ÁSHAMAR. Tillaga að breytingu á deiliskipulagi.

Tillaga að breytingu á deiliskipulagi

Dags.:	Mælikvarði:	Útgáfunr.:
21. janúar 2021	1:1000 @ A1	A1507-002-U01
Teikn./Yfirfarið: ÞK/HB	Teikn.nr.: 1/1

Tillaga að breytingu á deiliskipulagi í mkv. 1:1000

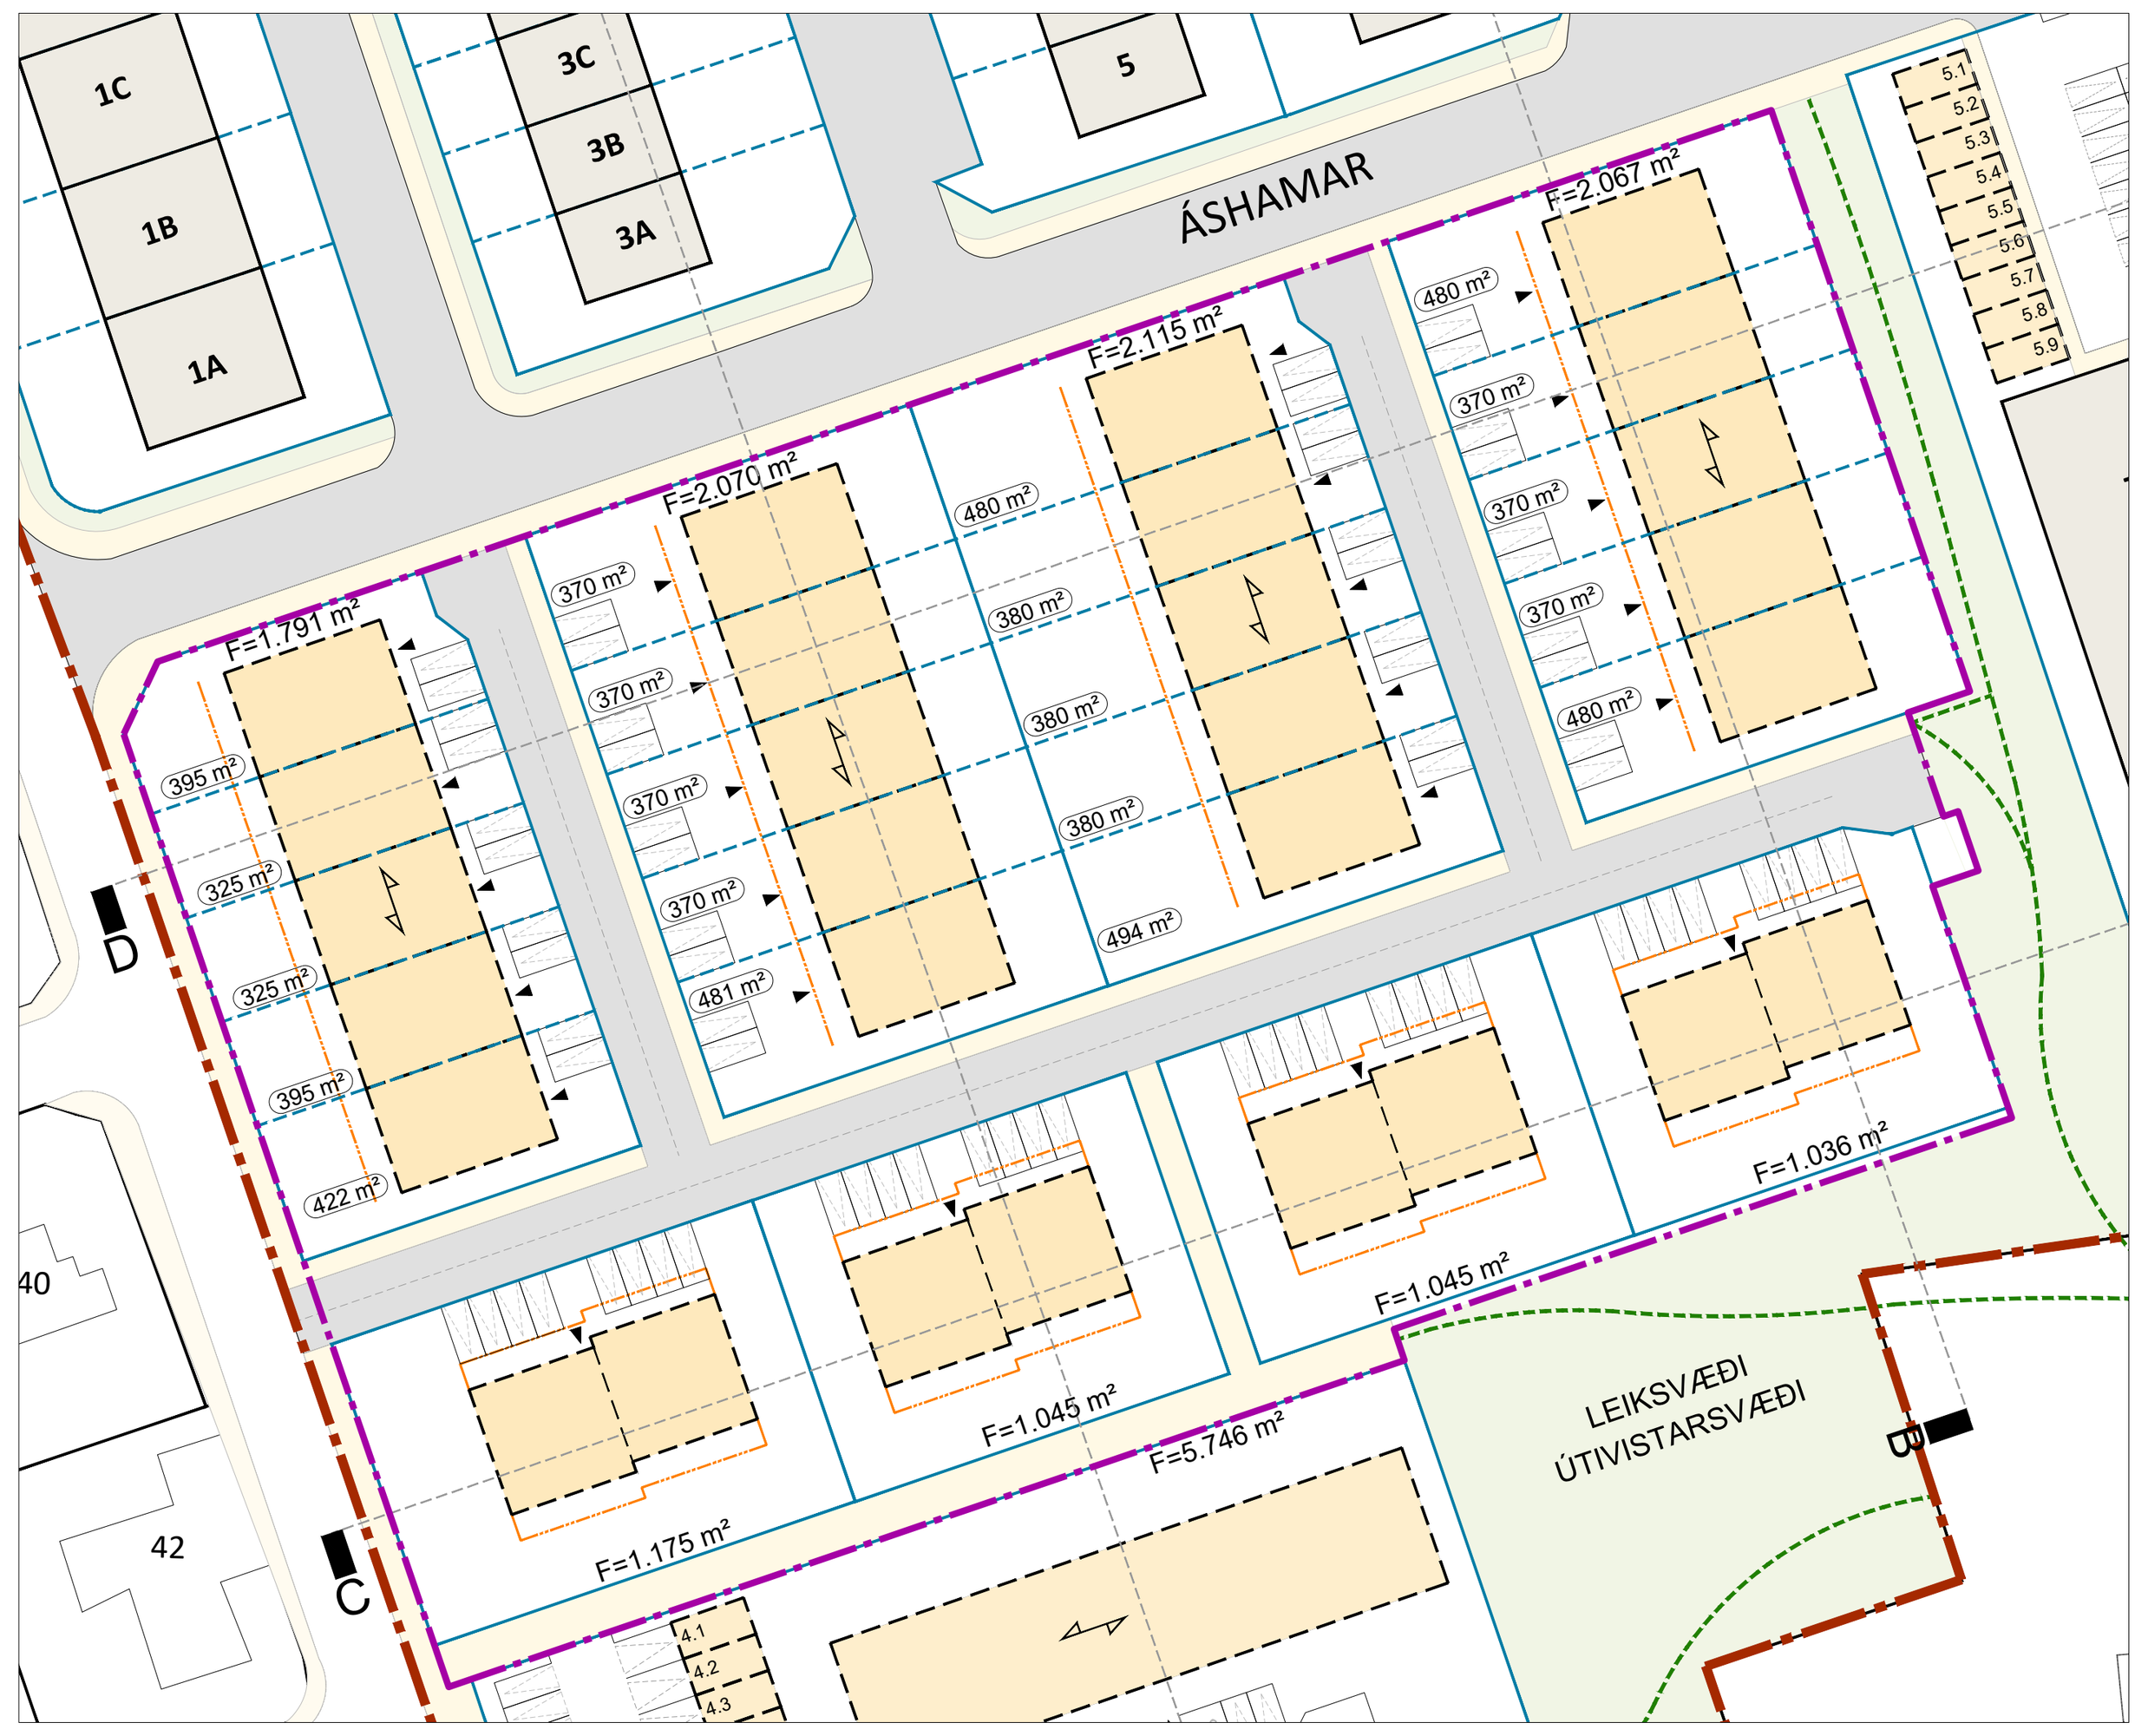
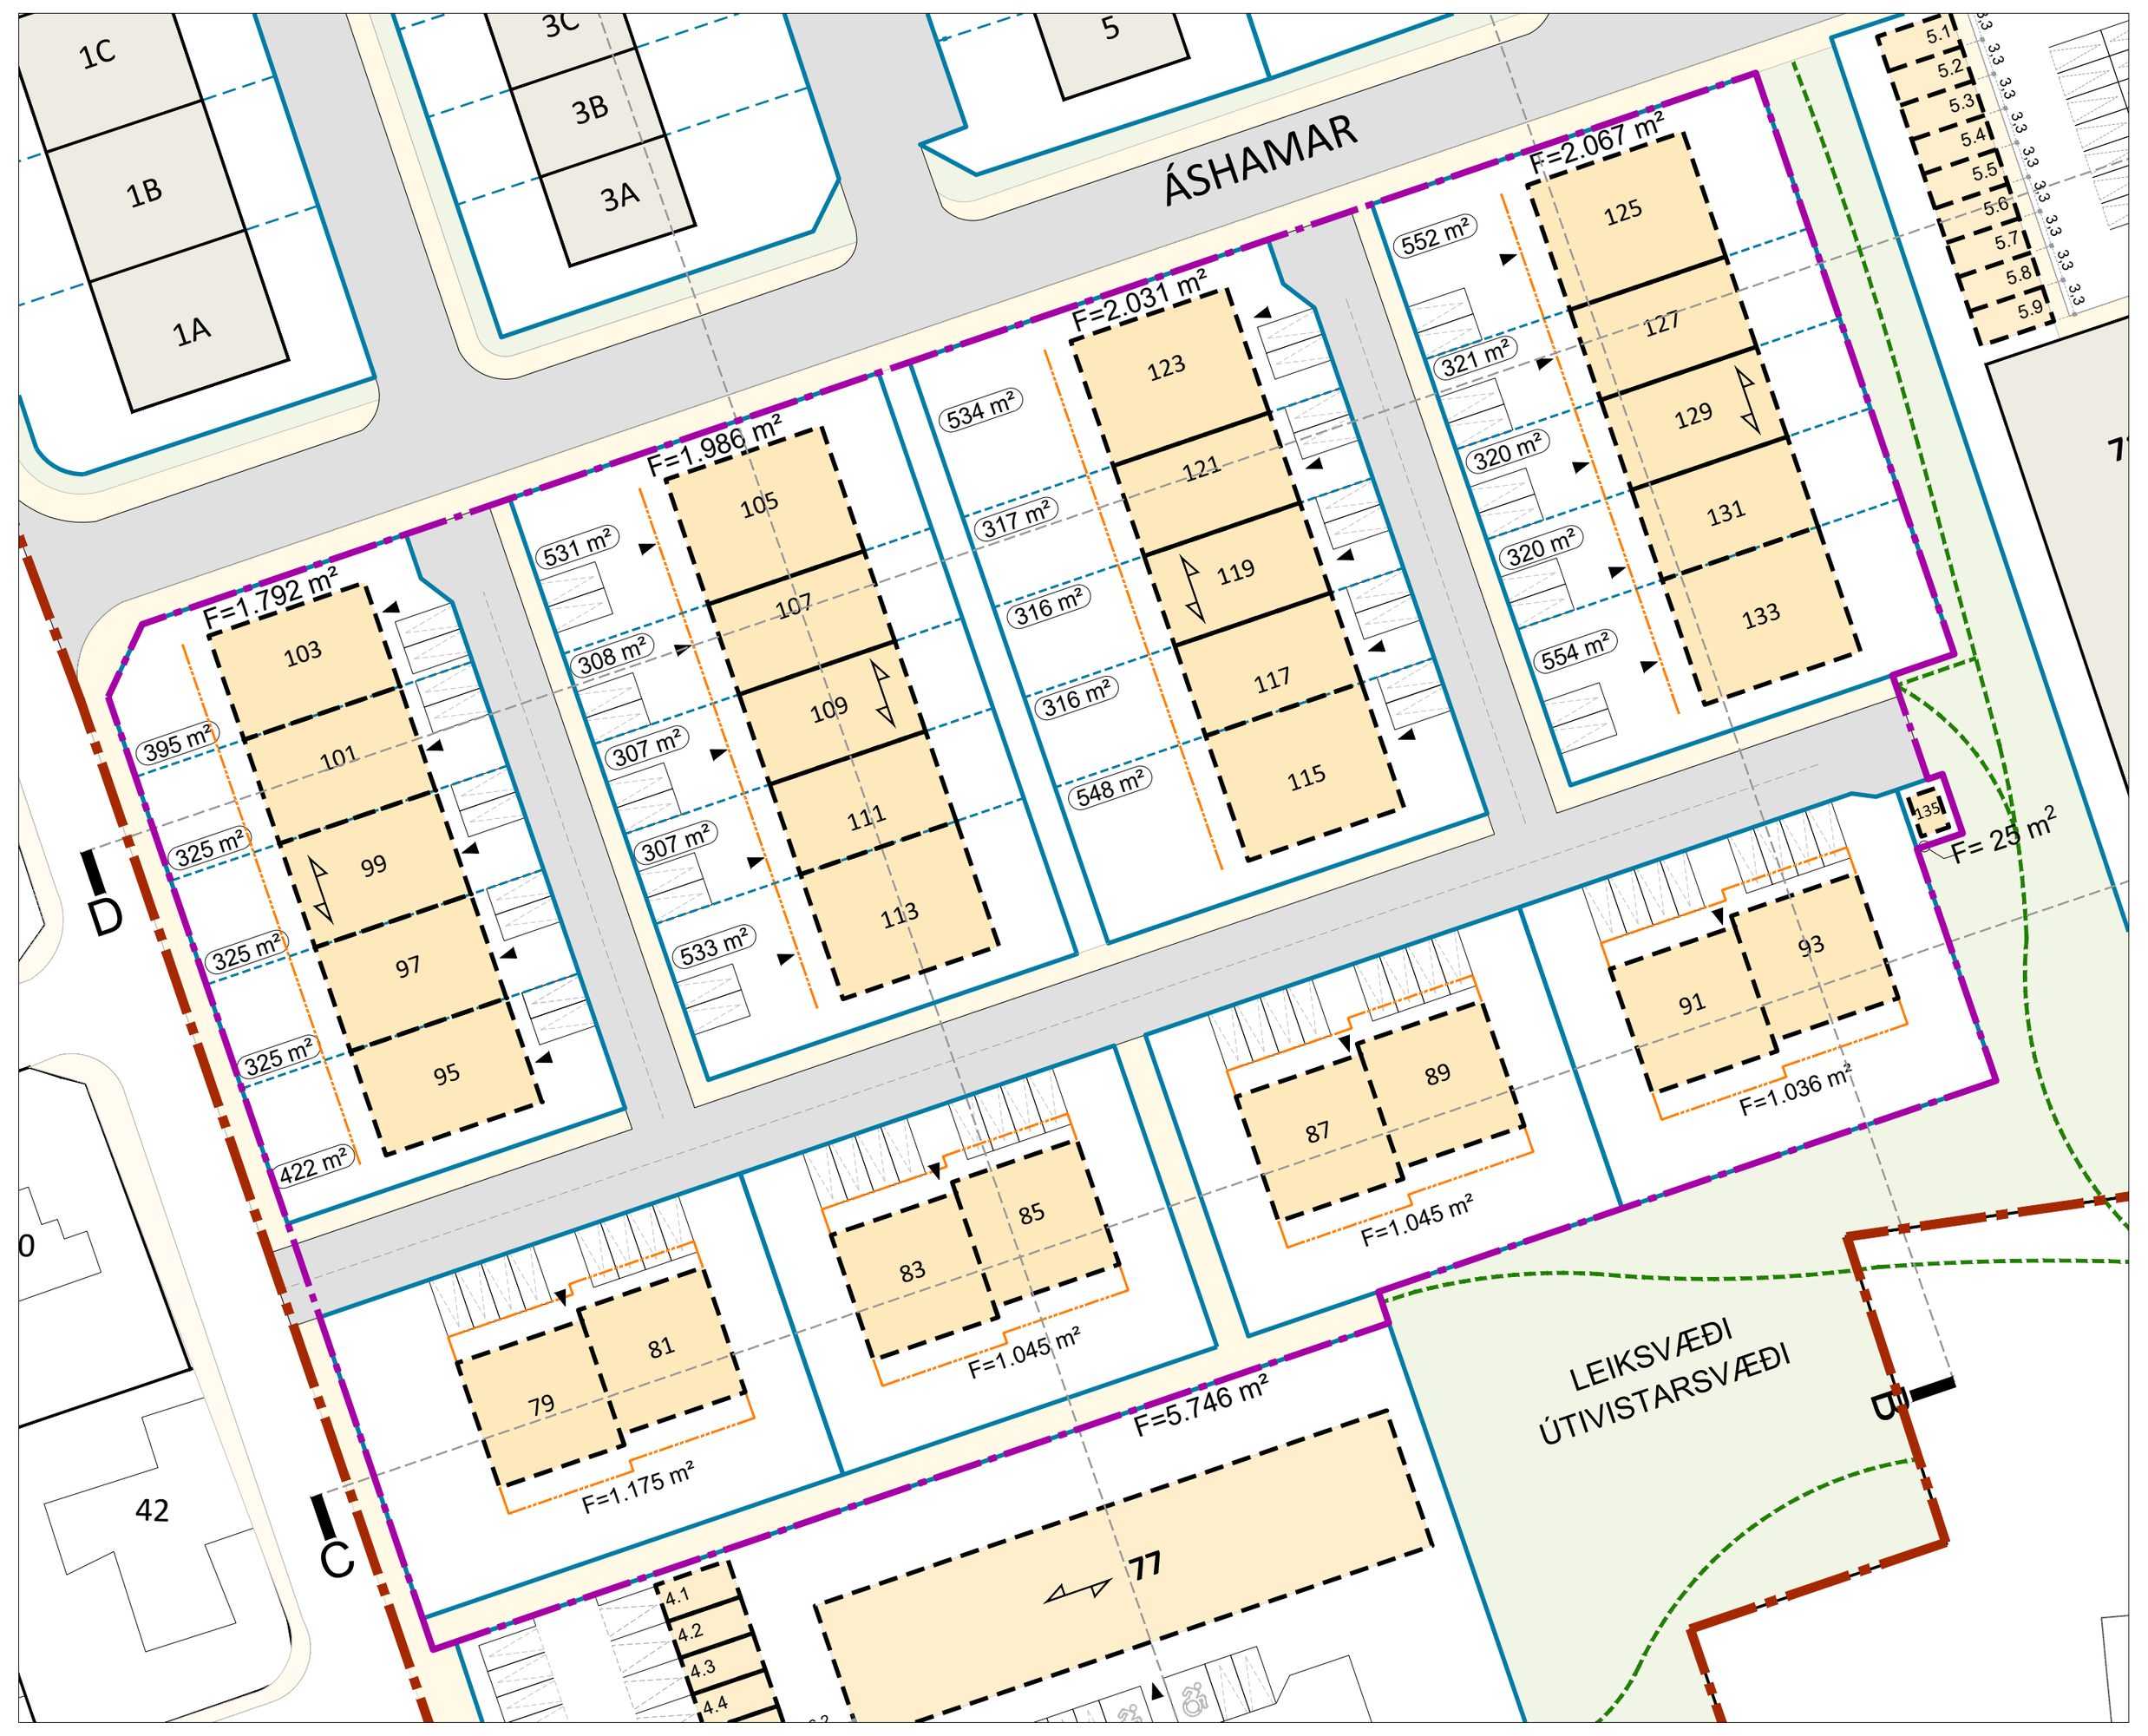
- Húsnúmerum er bætt inn á uppdrátt í samræmi við útgefin mæliblöð.
- Ný lóð fyrir dreifistöð bætist við á opnu svæði við lóðamörk Áshamars 91-93. Lóðin er 25 m2 að stærð og byggingarreitur er 10 m2. Hámarkhæð byggingar er 3,0 m, mælt frá aðkomukóta. Í almennum skilmálum er umfjöllun um dreifistöð bætt við í kafla 6.5.16.

- Milli raðhúsa við Áshamar 105-113 og Áshamar 115-123 kemur 3 m breiður stígur til að auðvelda aðgengi að baklóðum. Lóðir og sér afnotalóðir minnka og stærðir eru uppfærðar á uppdrætti og á skýringarmyndum í sérskilmálum.

- Gata sem liggur frá Áshamri til austurs (milli reits 2 og 3) breikkar úr 6 m í 7 m. Við það færast lóðir á við Áshamar 73-91 um 1 m til suðurs og göngustígur við baklóðir minnkar sem því nemur.

***Skýringarmynd:** Reitaskipting*

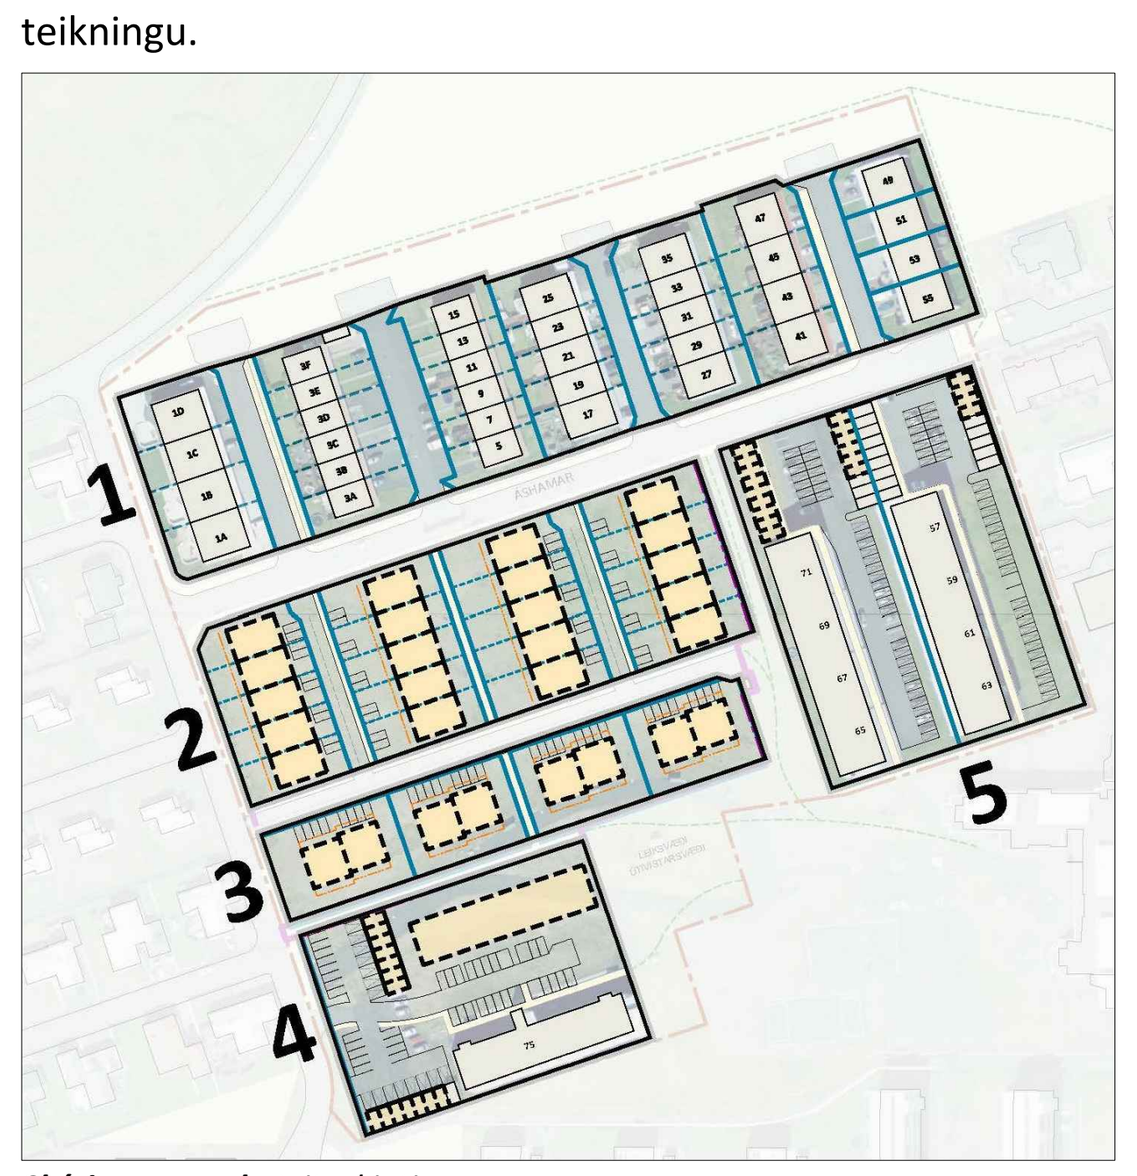
~~Í sérskilmálum er b~~Byggðinni er skipt upp í 5 reiti eins og þeir eru tilgreindir á meðfylgjandi teikningu.

Skýringarmynd: Reitur 2

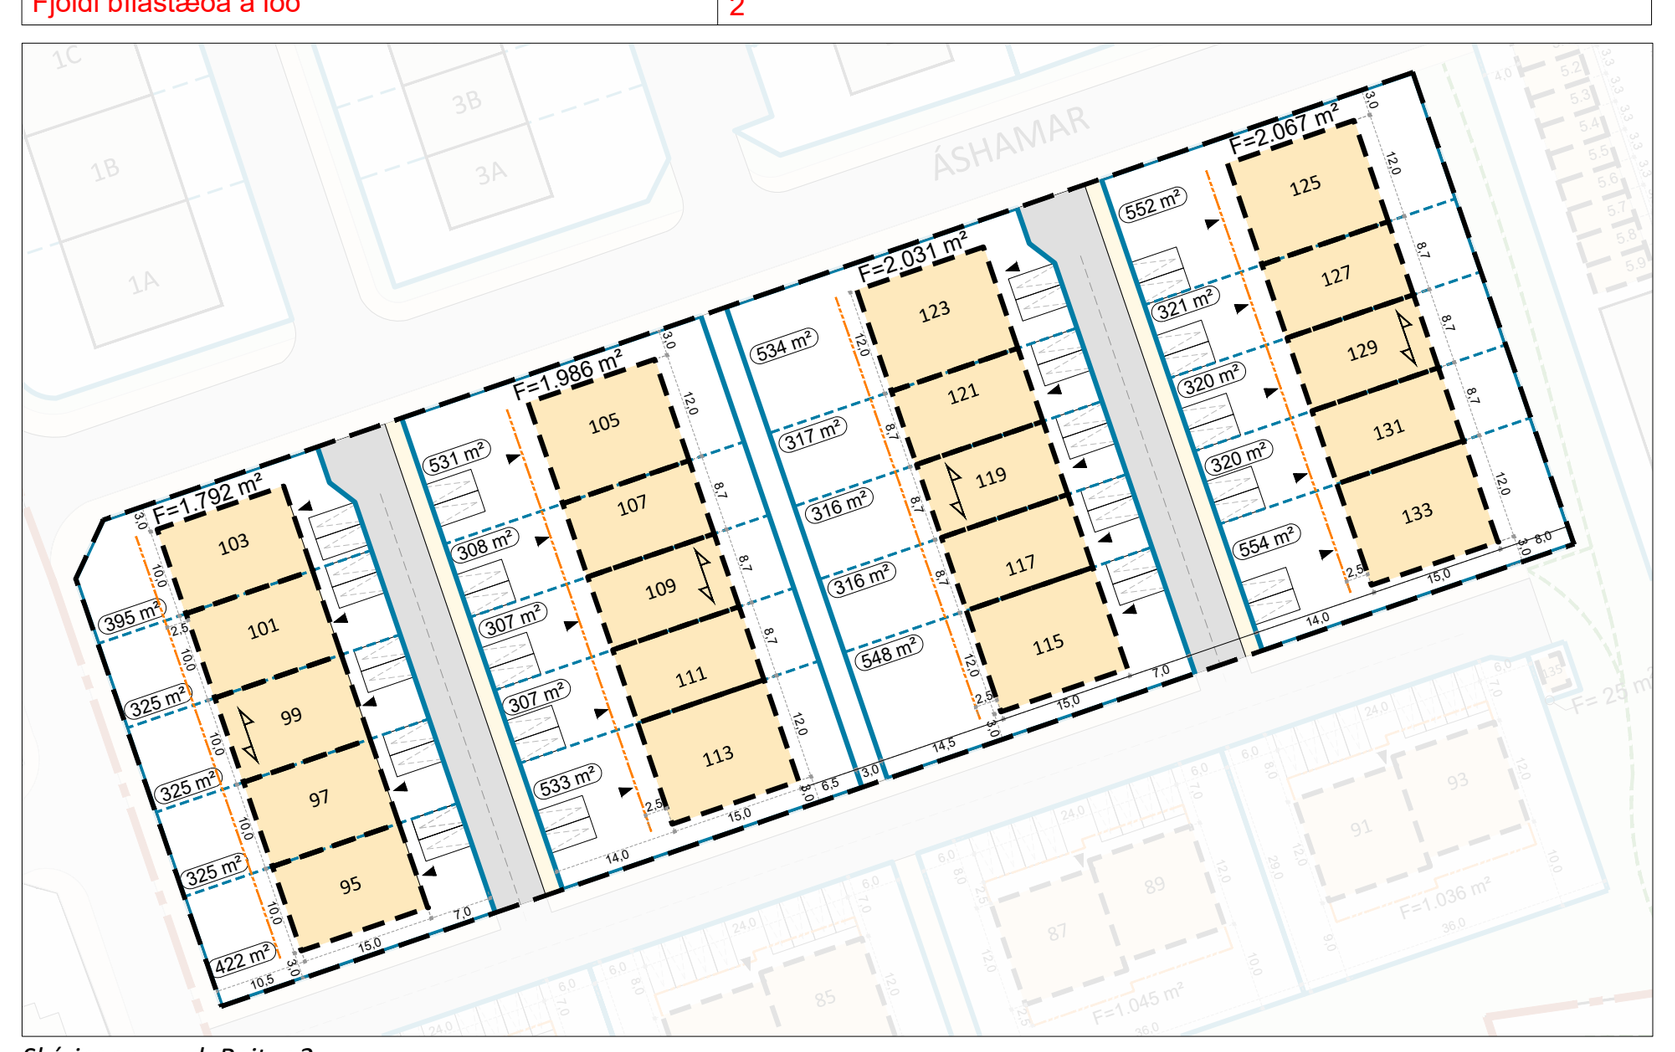
Hámarksflatarmál íbúða íbúðarhúss á afnotalóð	165 m² ~~150 m²~~
~~Hámarksflatarmál sólstofu á afnotalóð~~	~~10 m²~~
Hámarksvegghæð	3 m frá aðkomukóta
Hámarksmænishæð	~~4,5~~ 4,7 m frá aðkomukóta jarðhæðar
~~Hámarkshæð sólstofu~~	~~3 m frá aðkomukóta íbúðarhúss~~
Þakgerð	Mænisþak, ~~bindandi~~ mænisstefna er sýnd á deiliskipulagsuppdrætti.
Fjöldi bílastæða á lóð	2
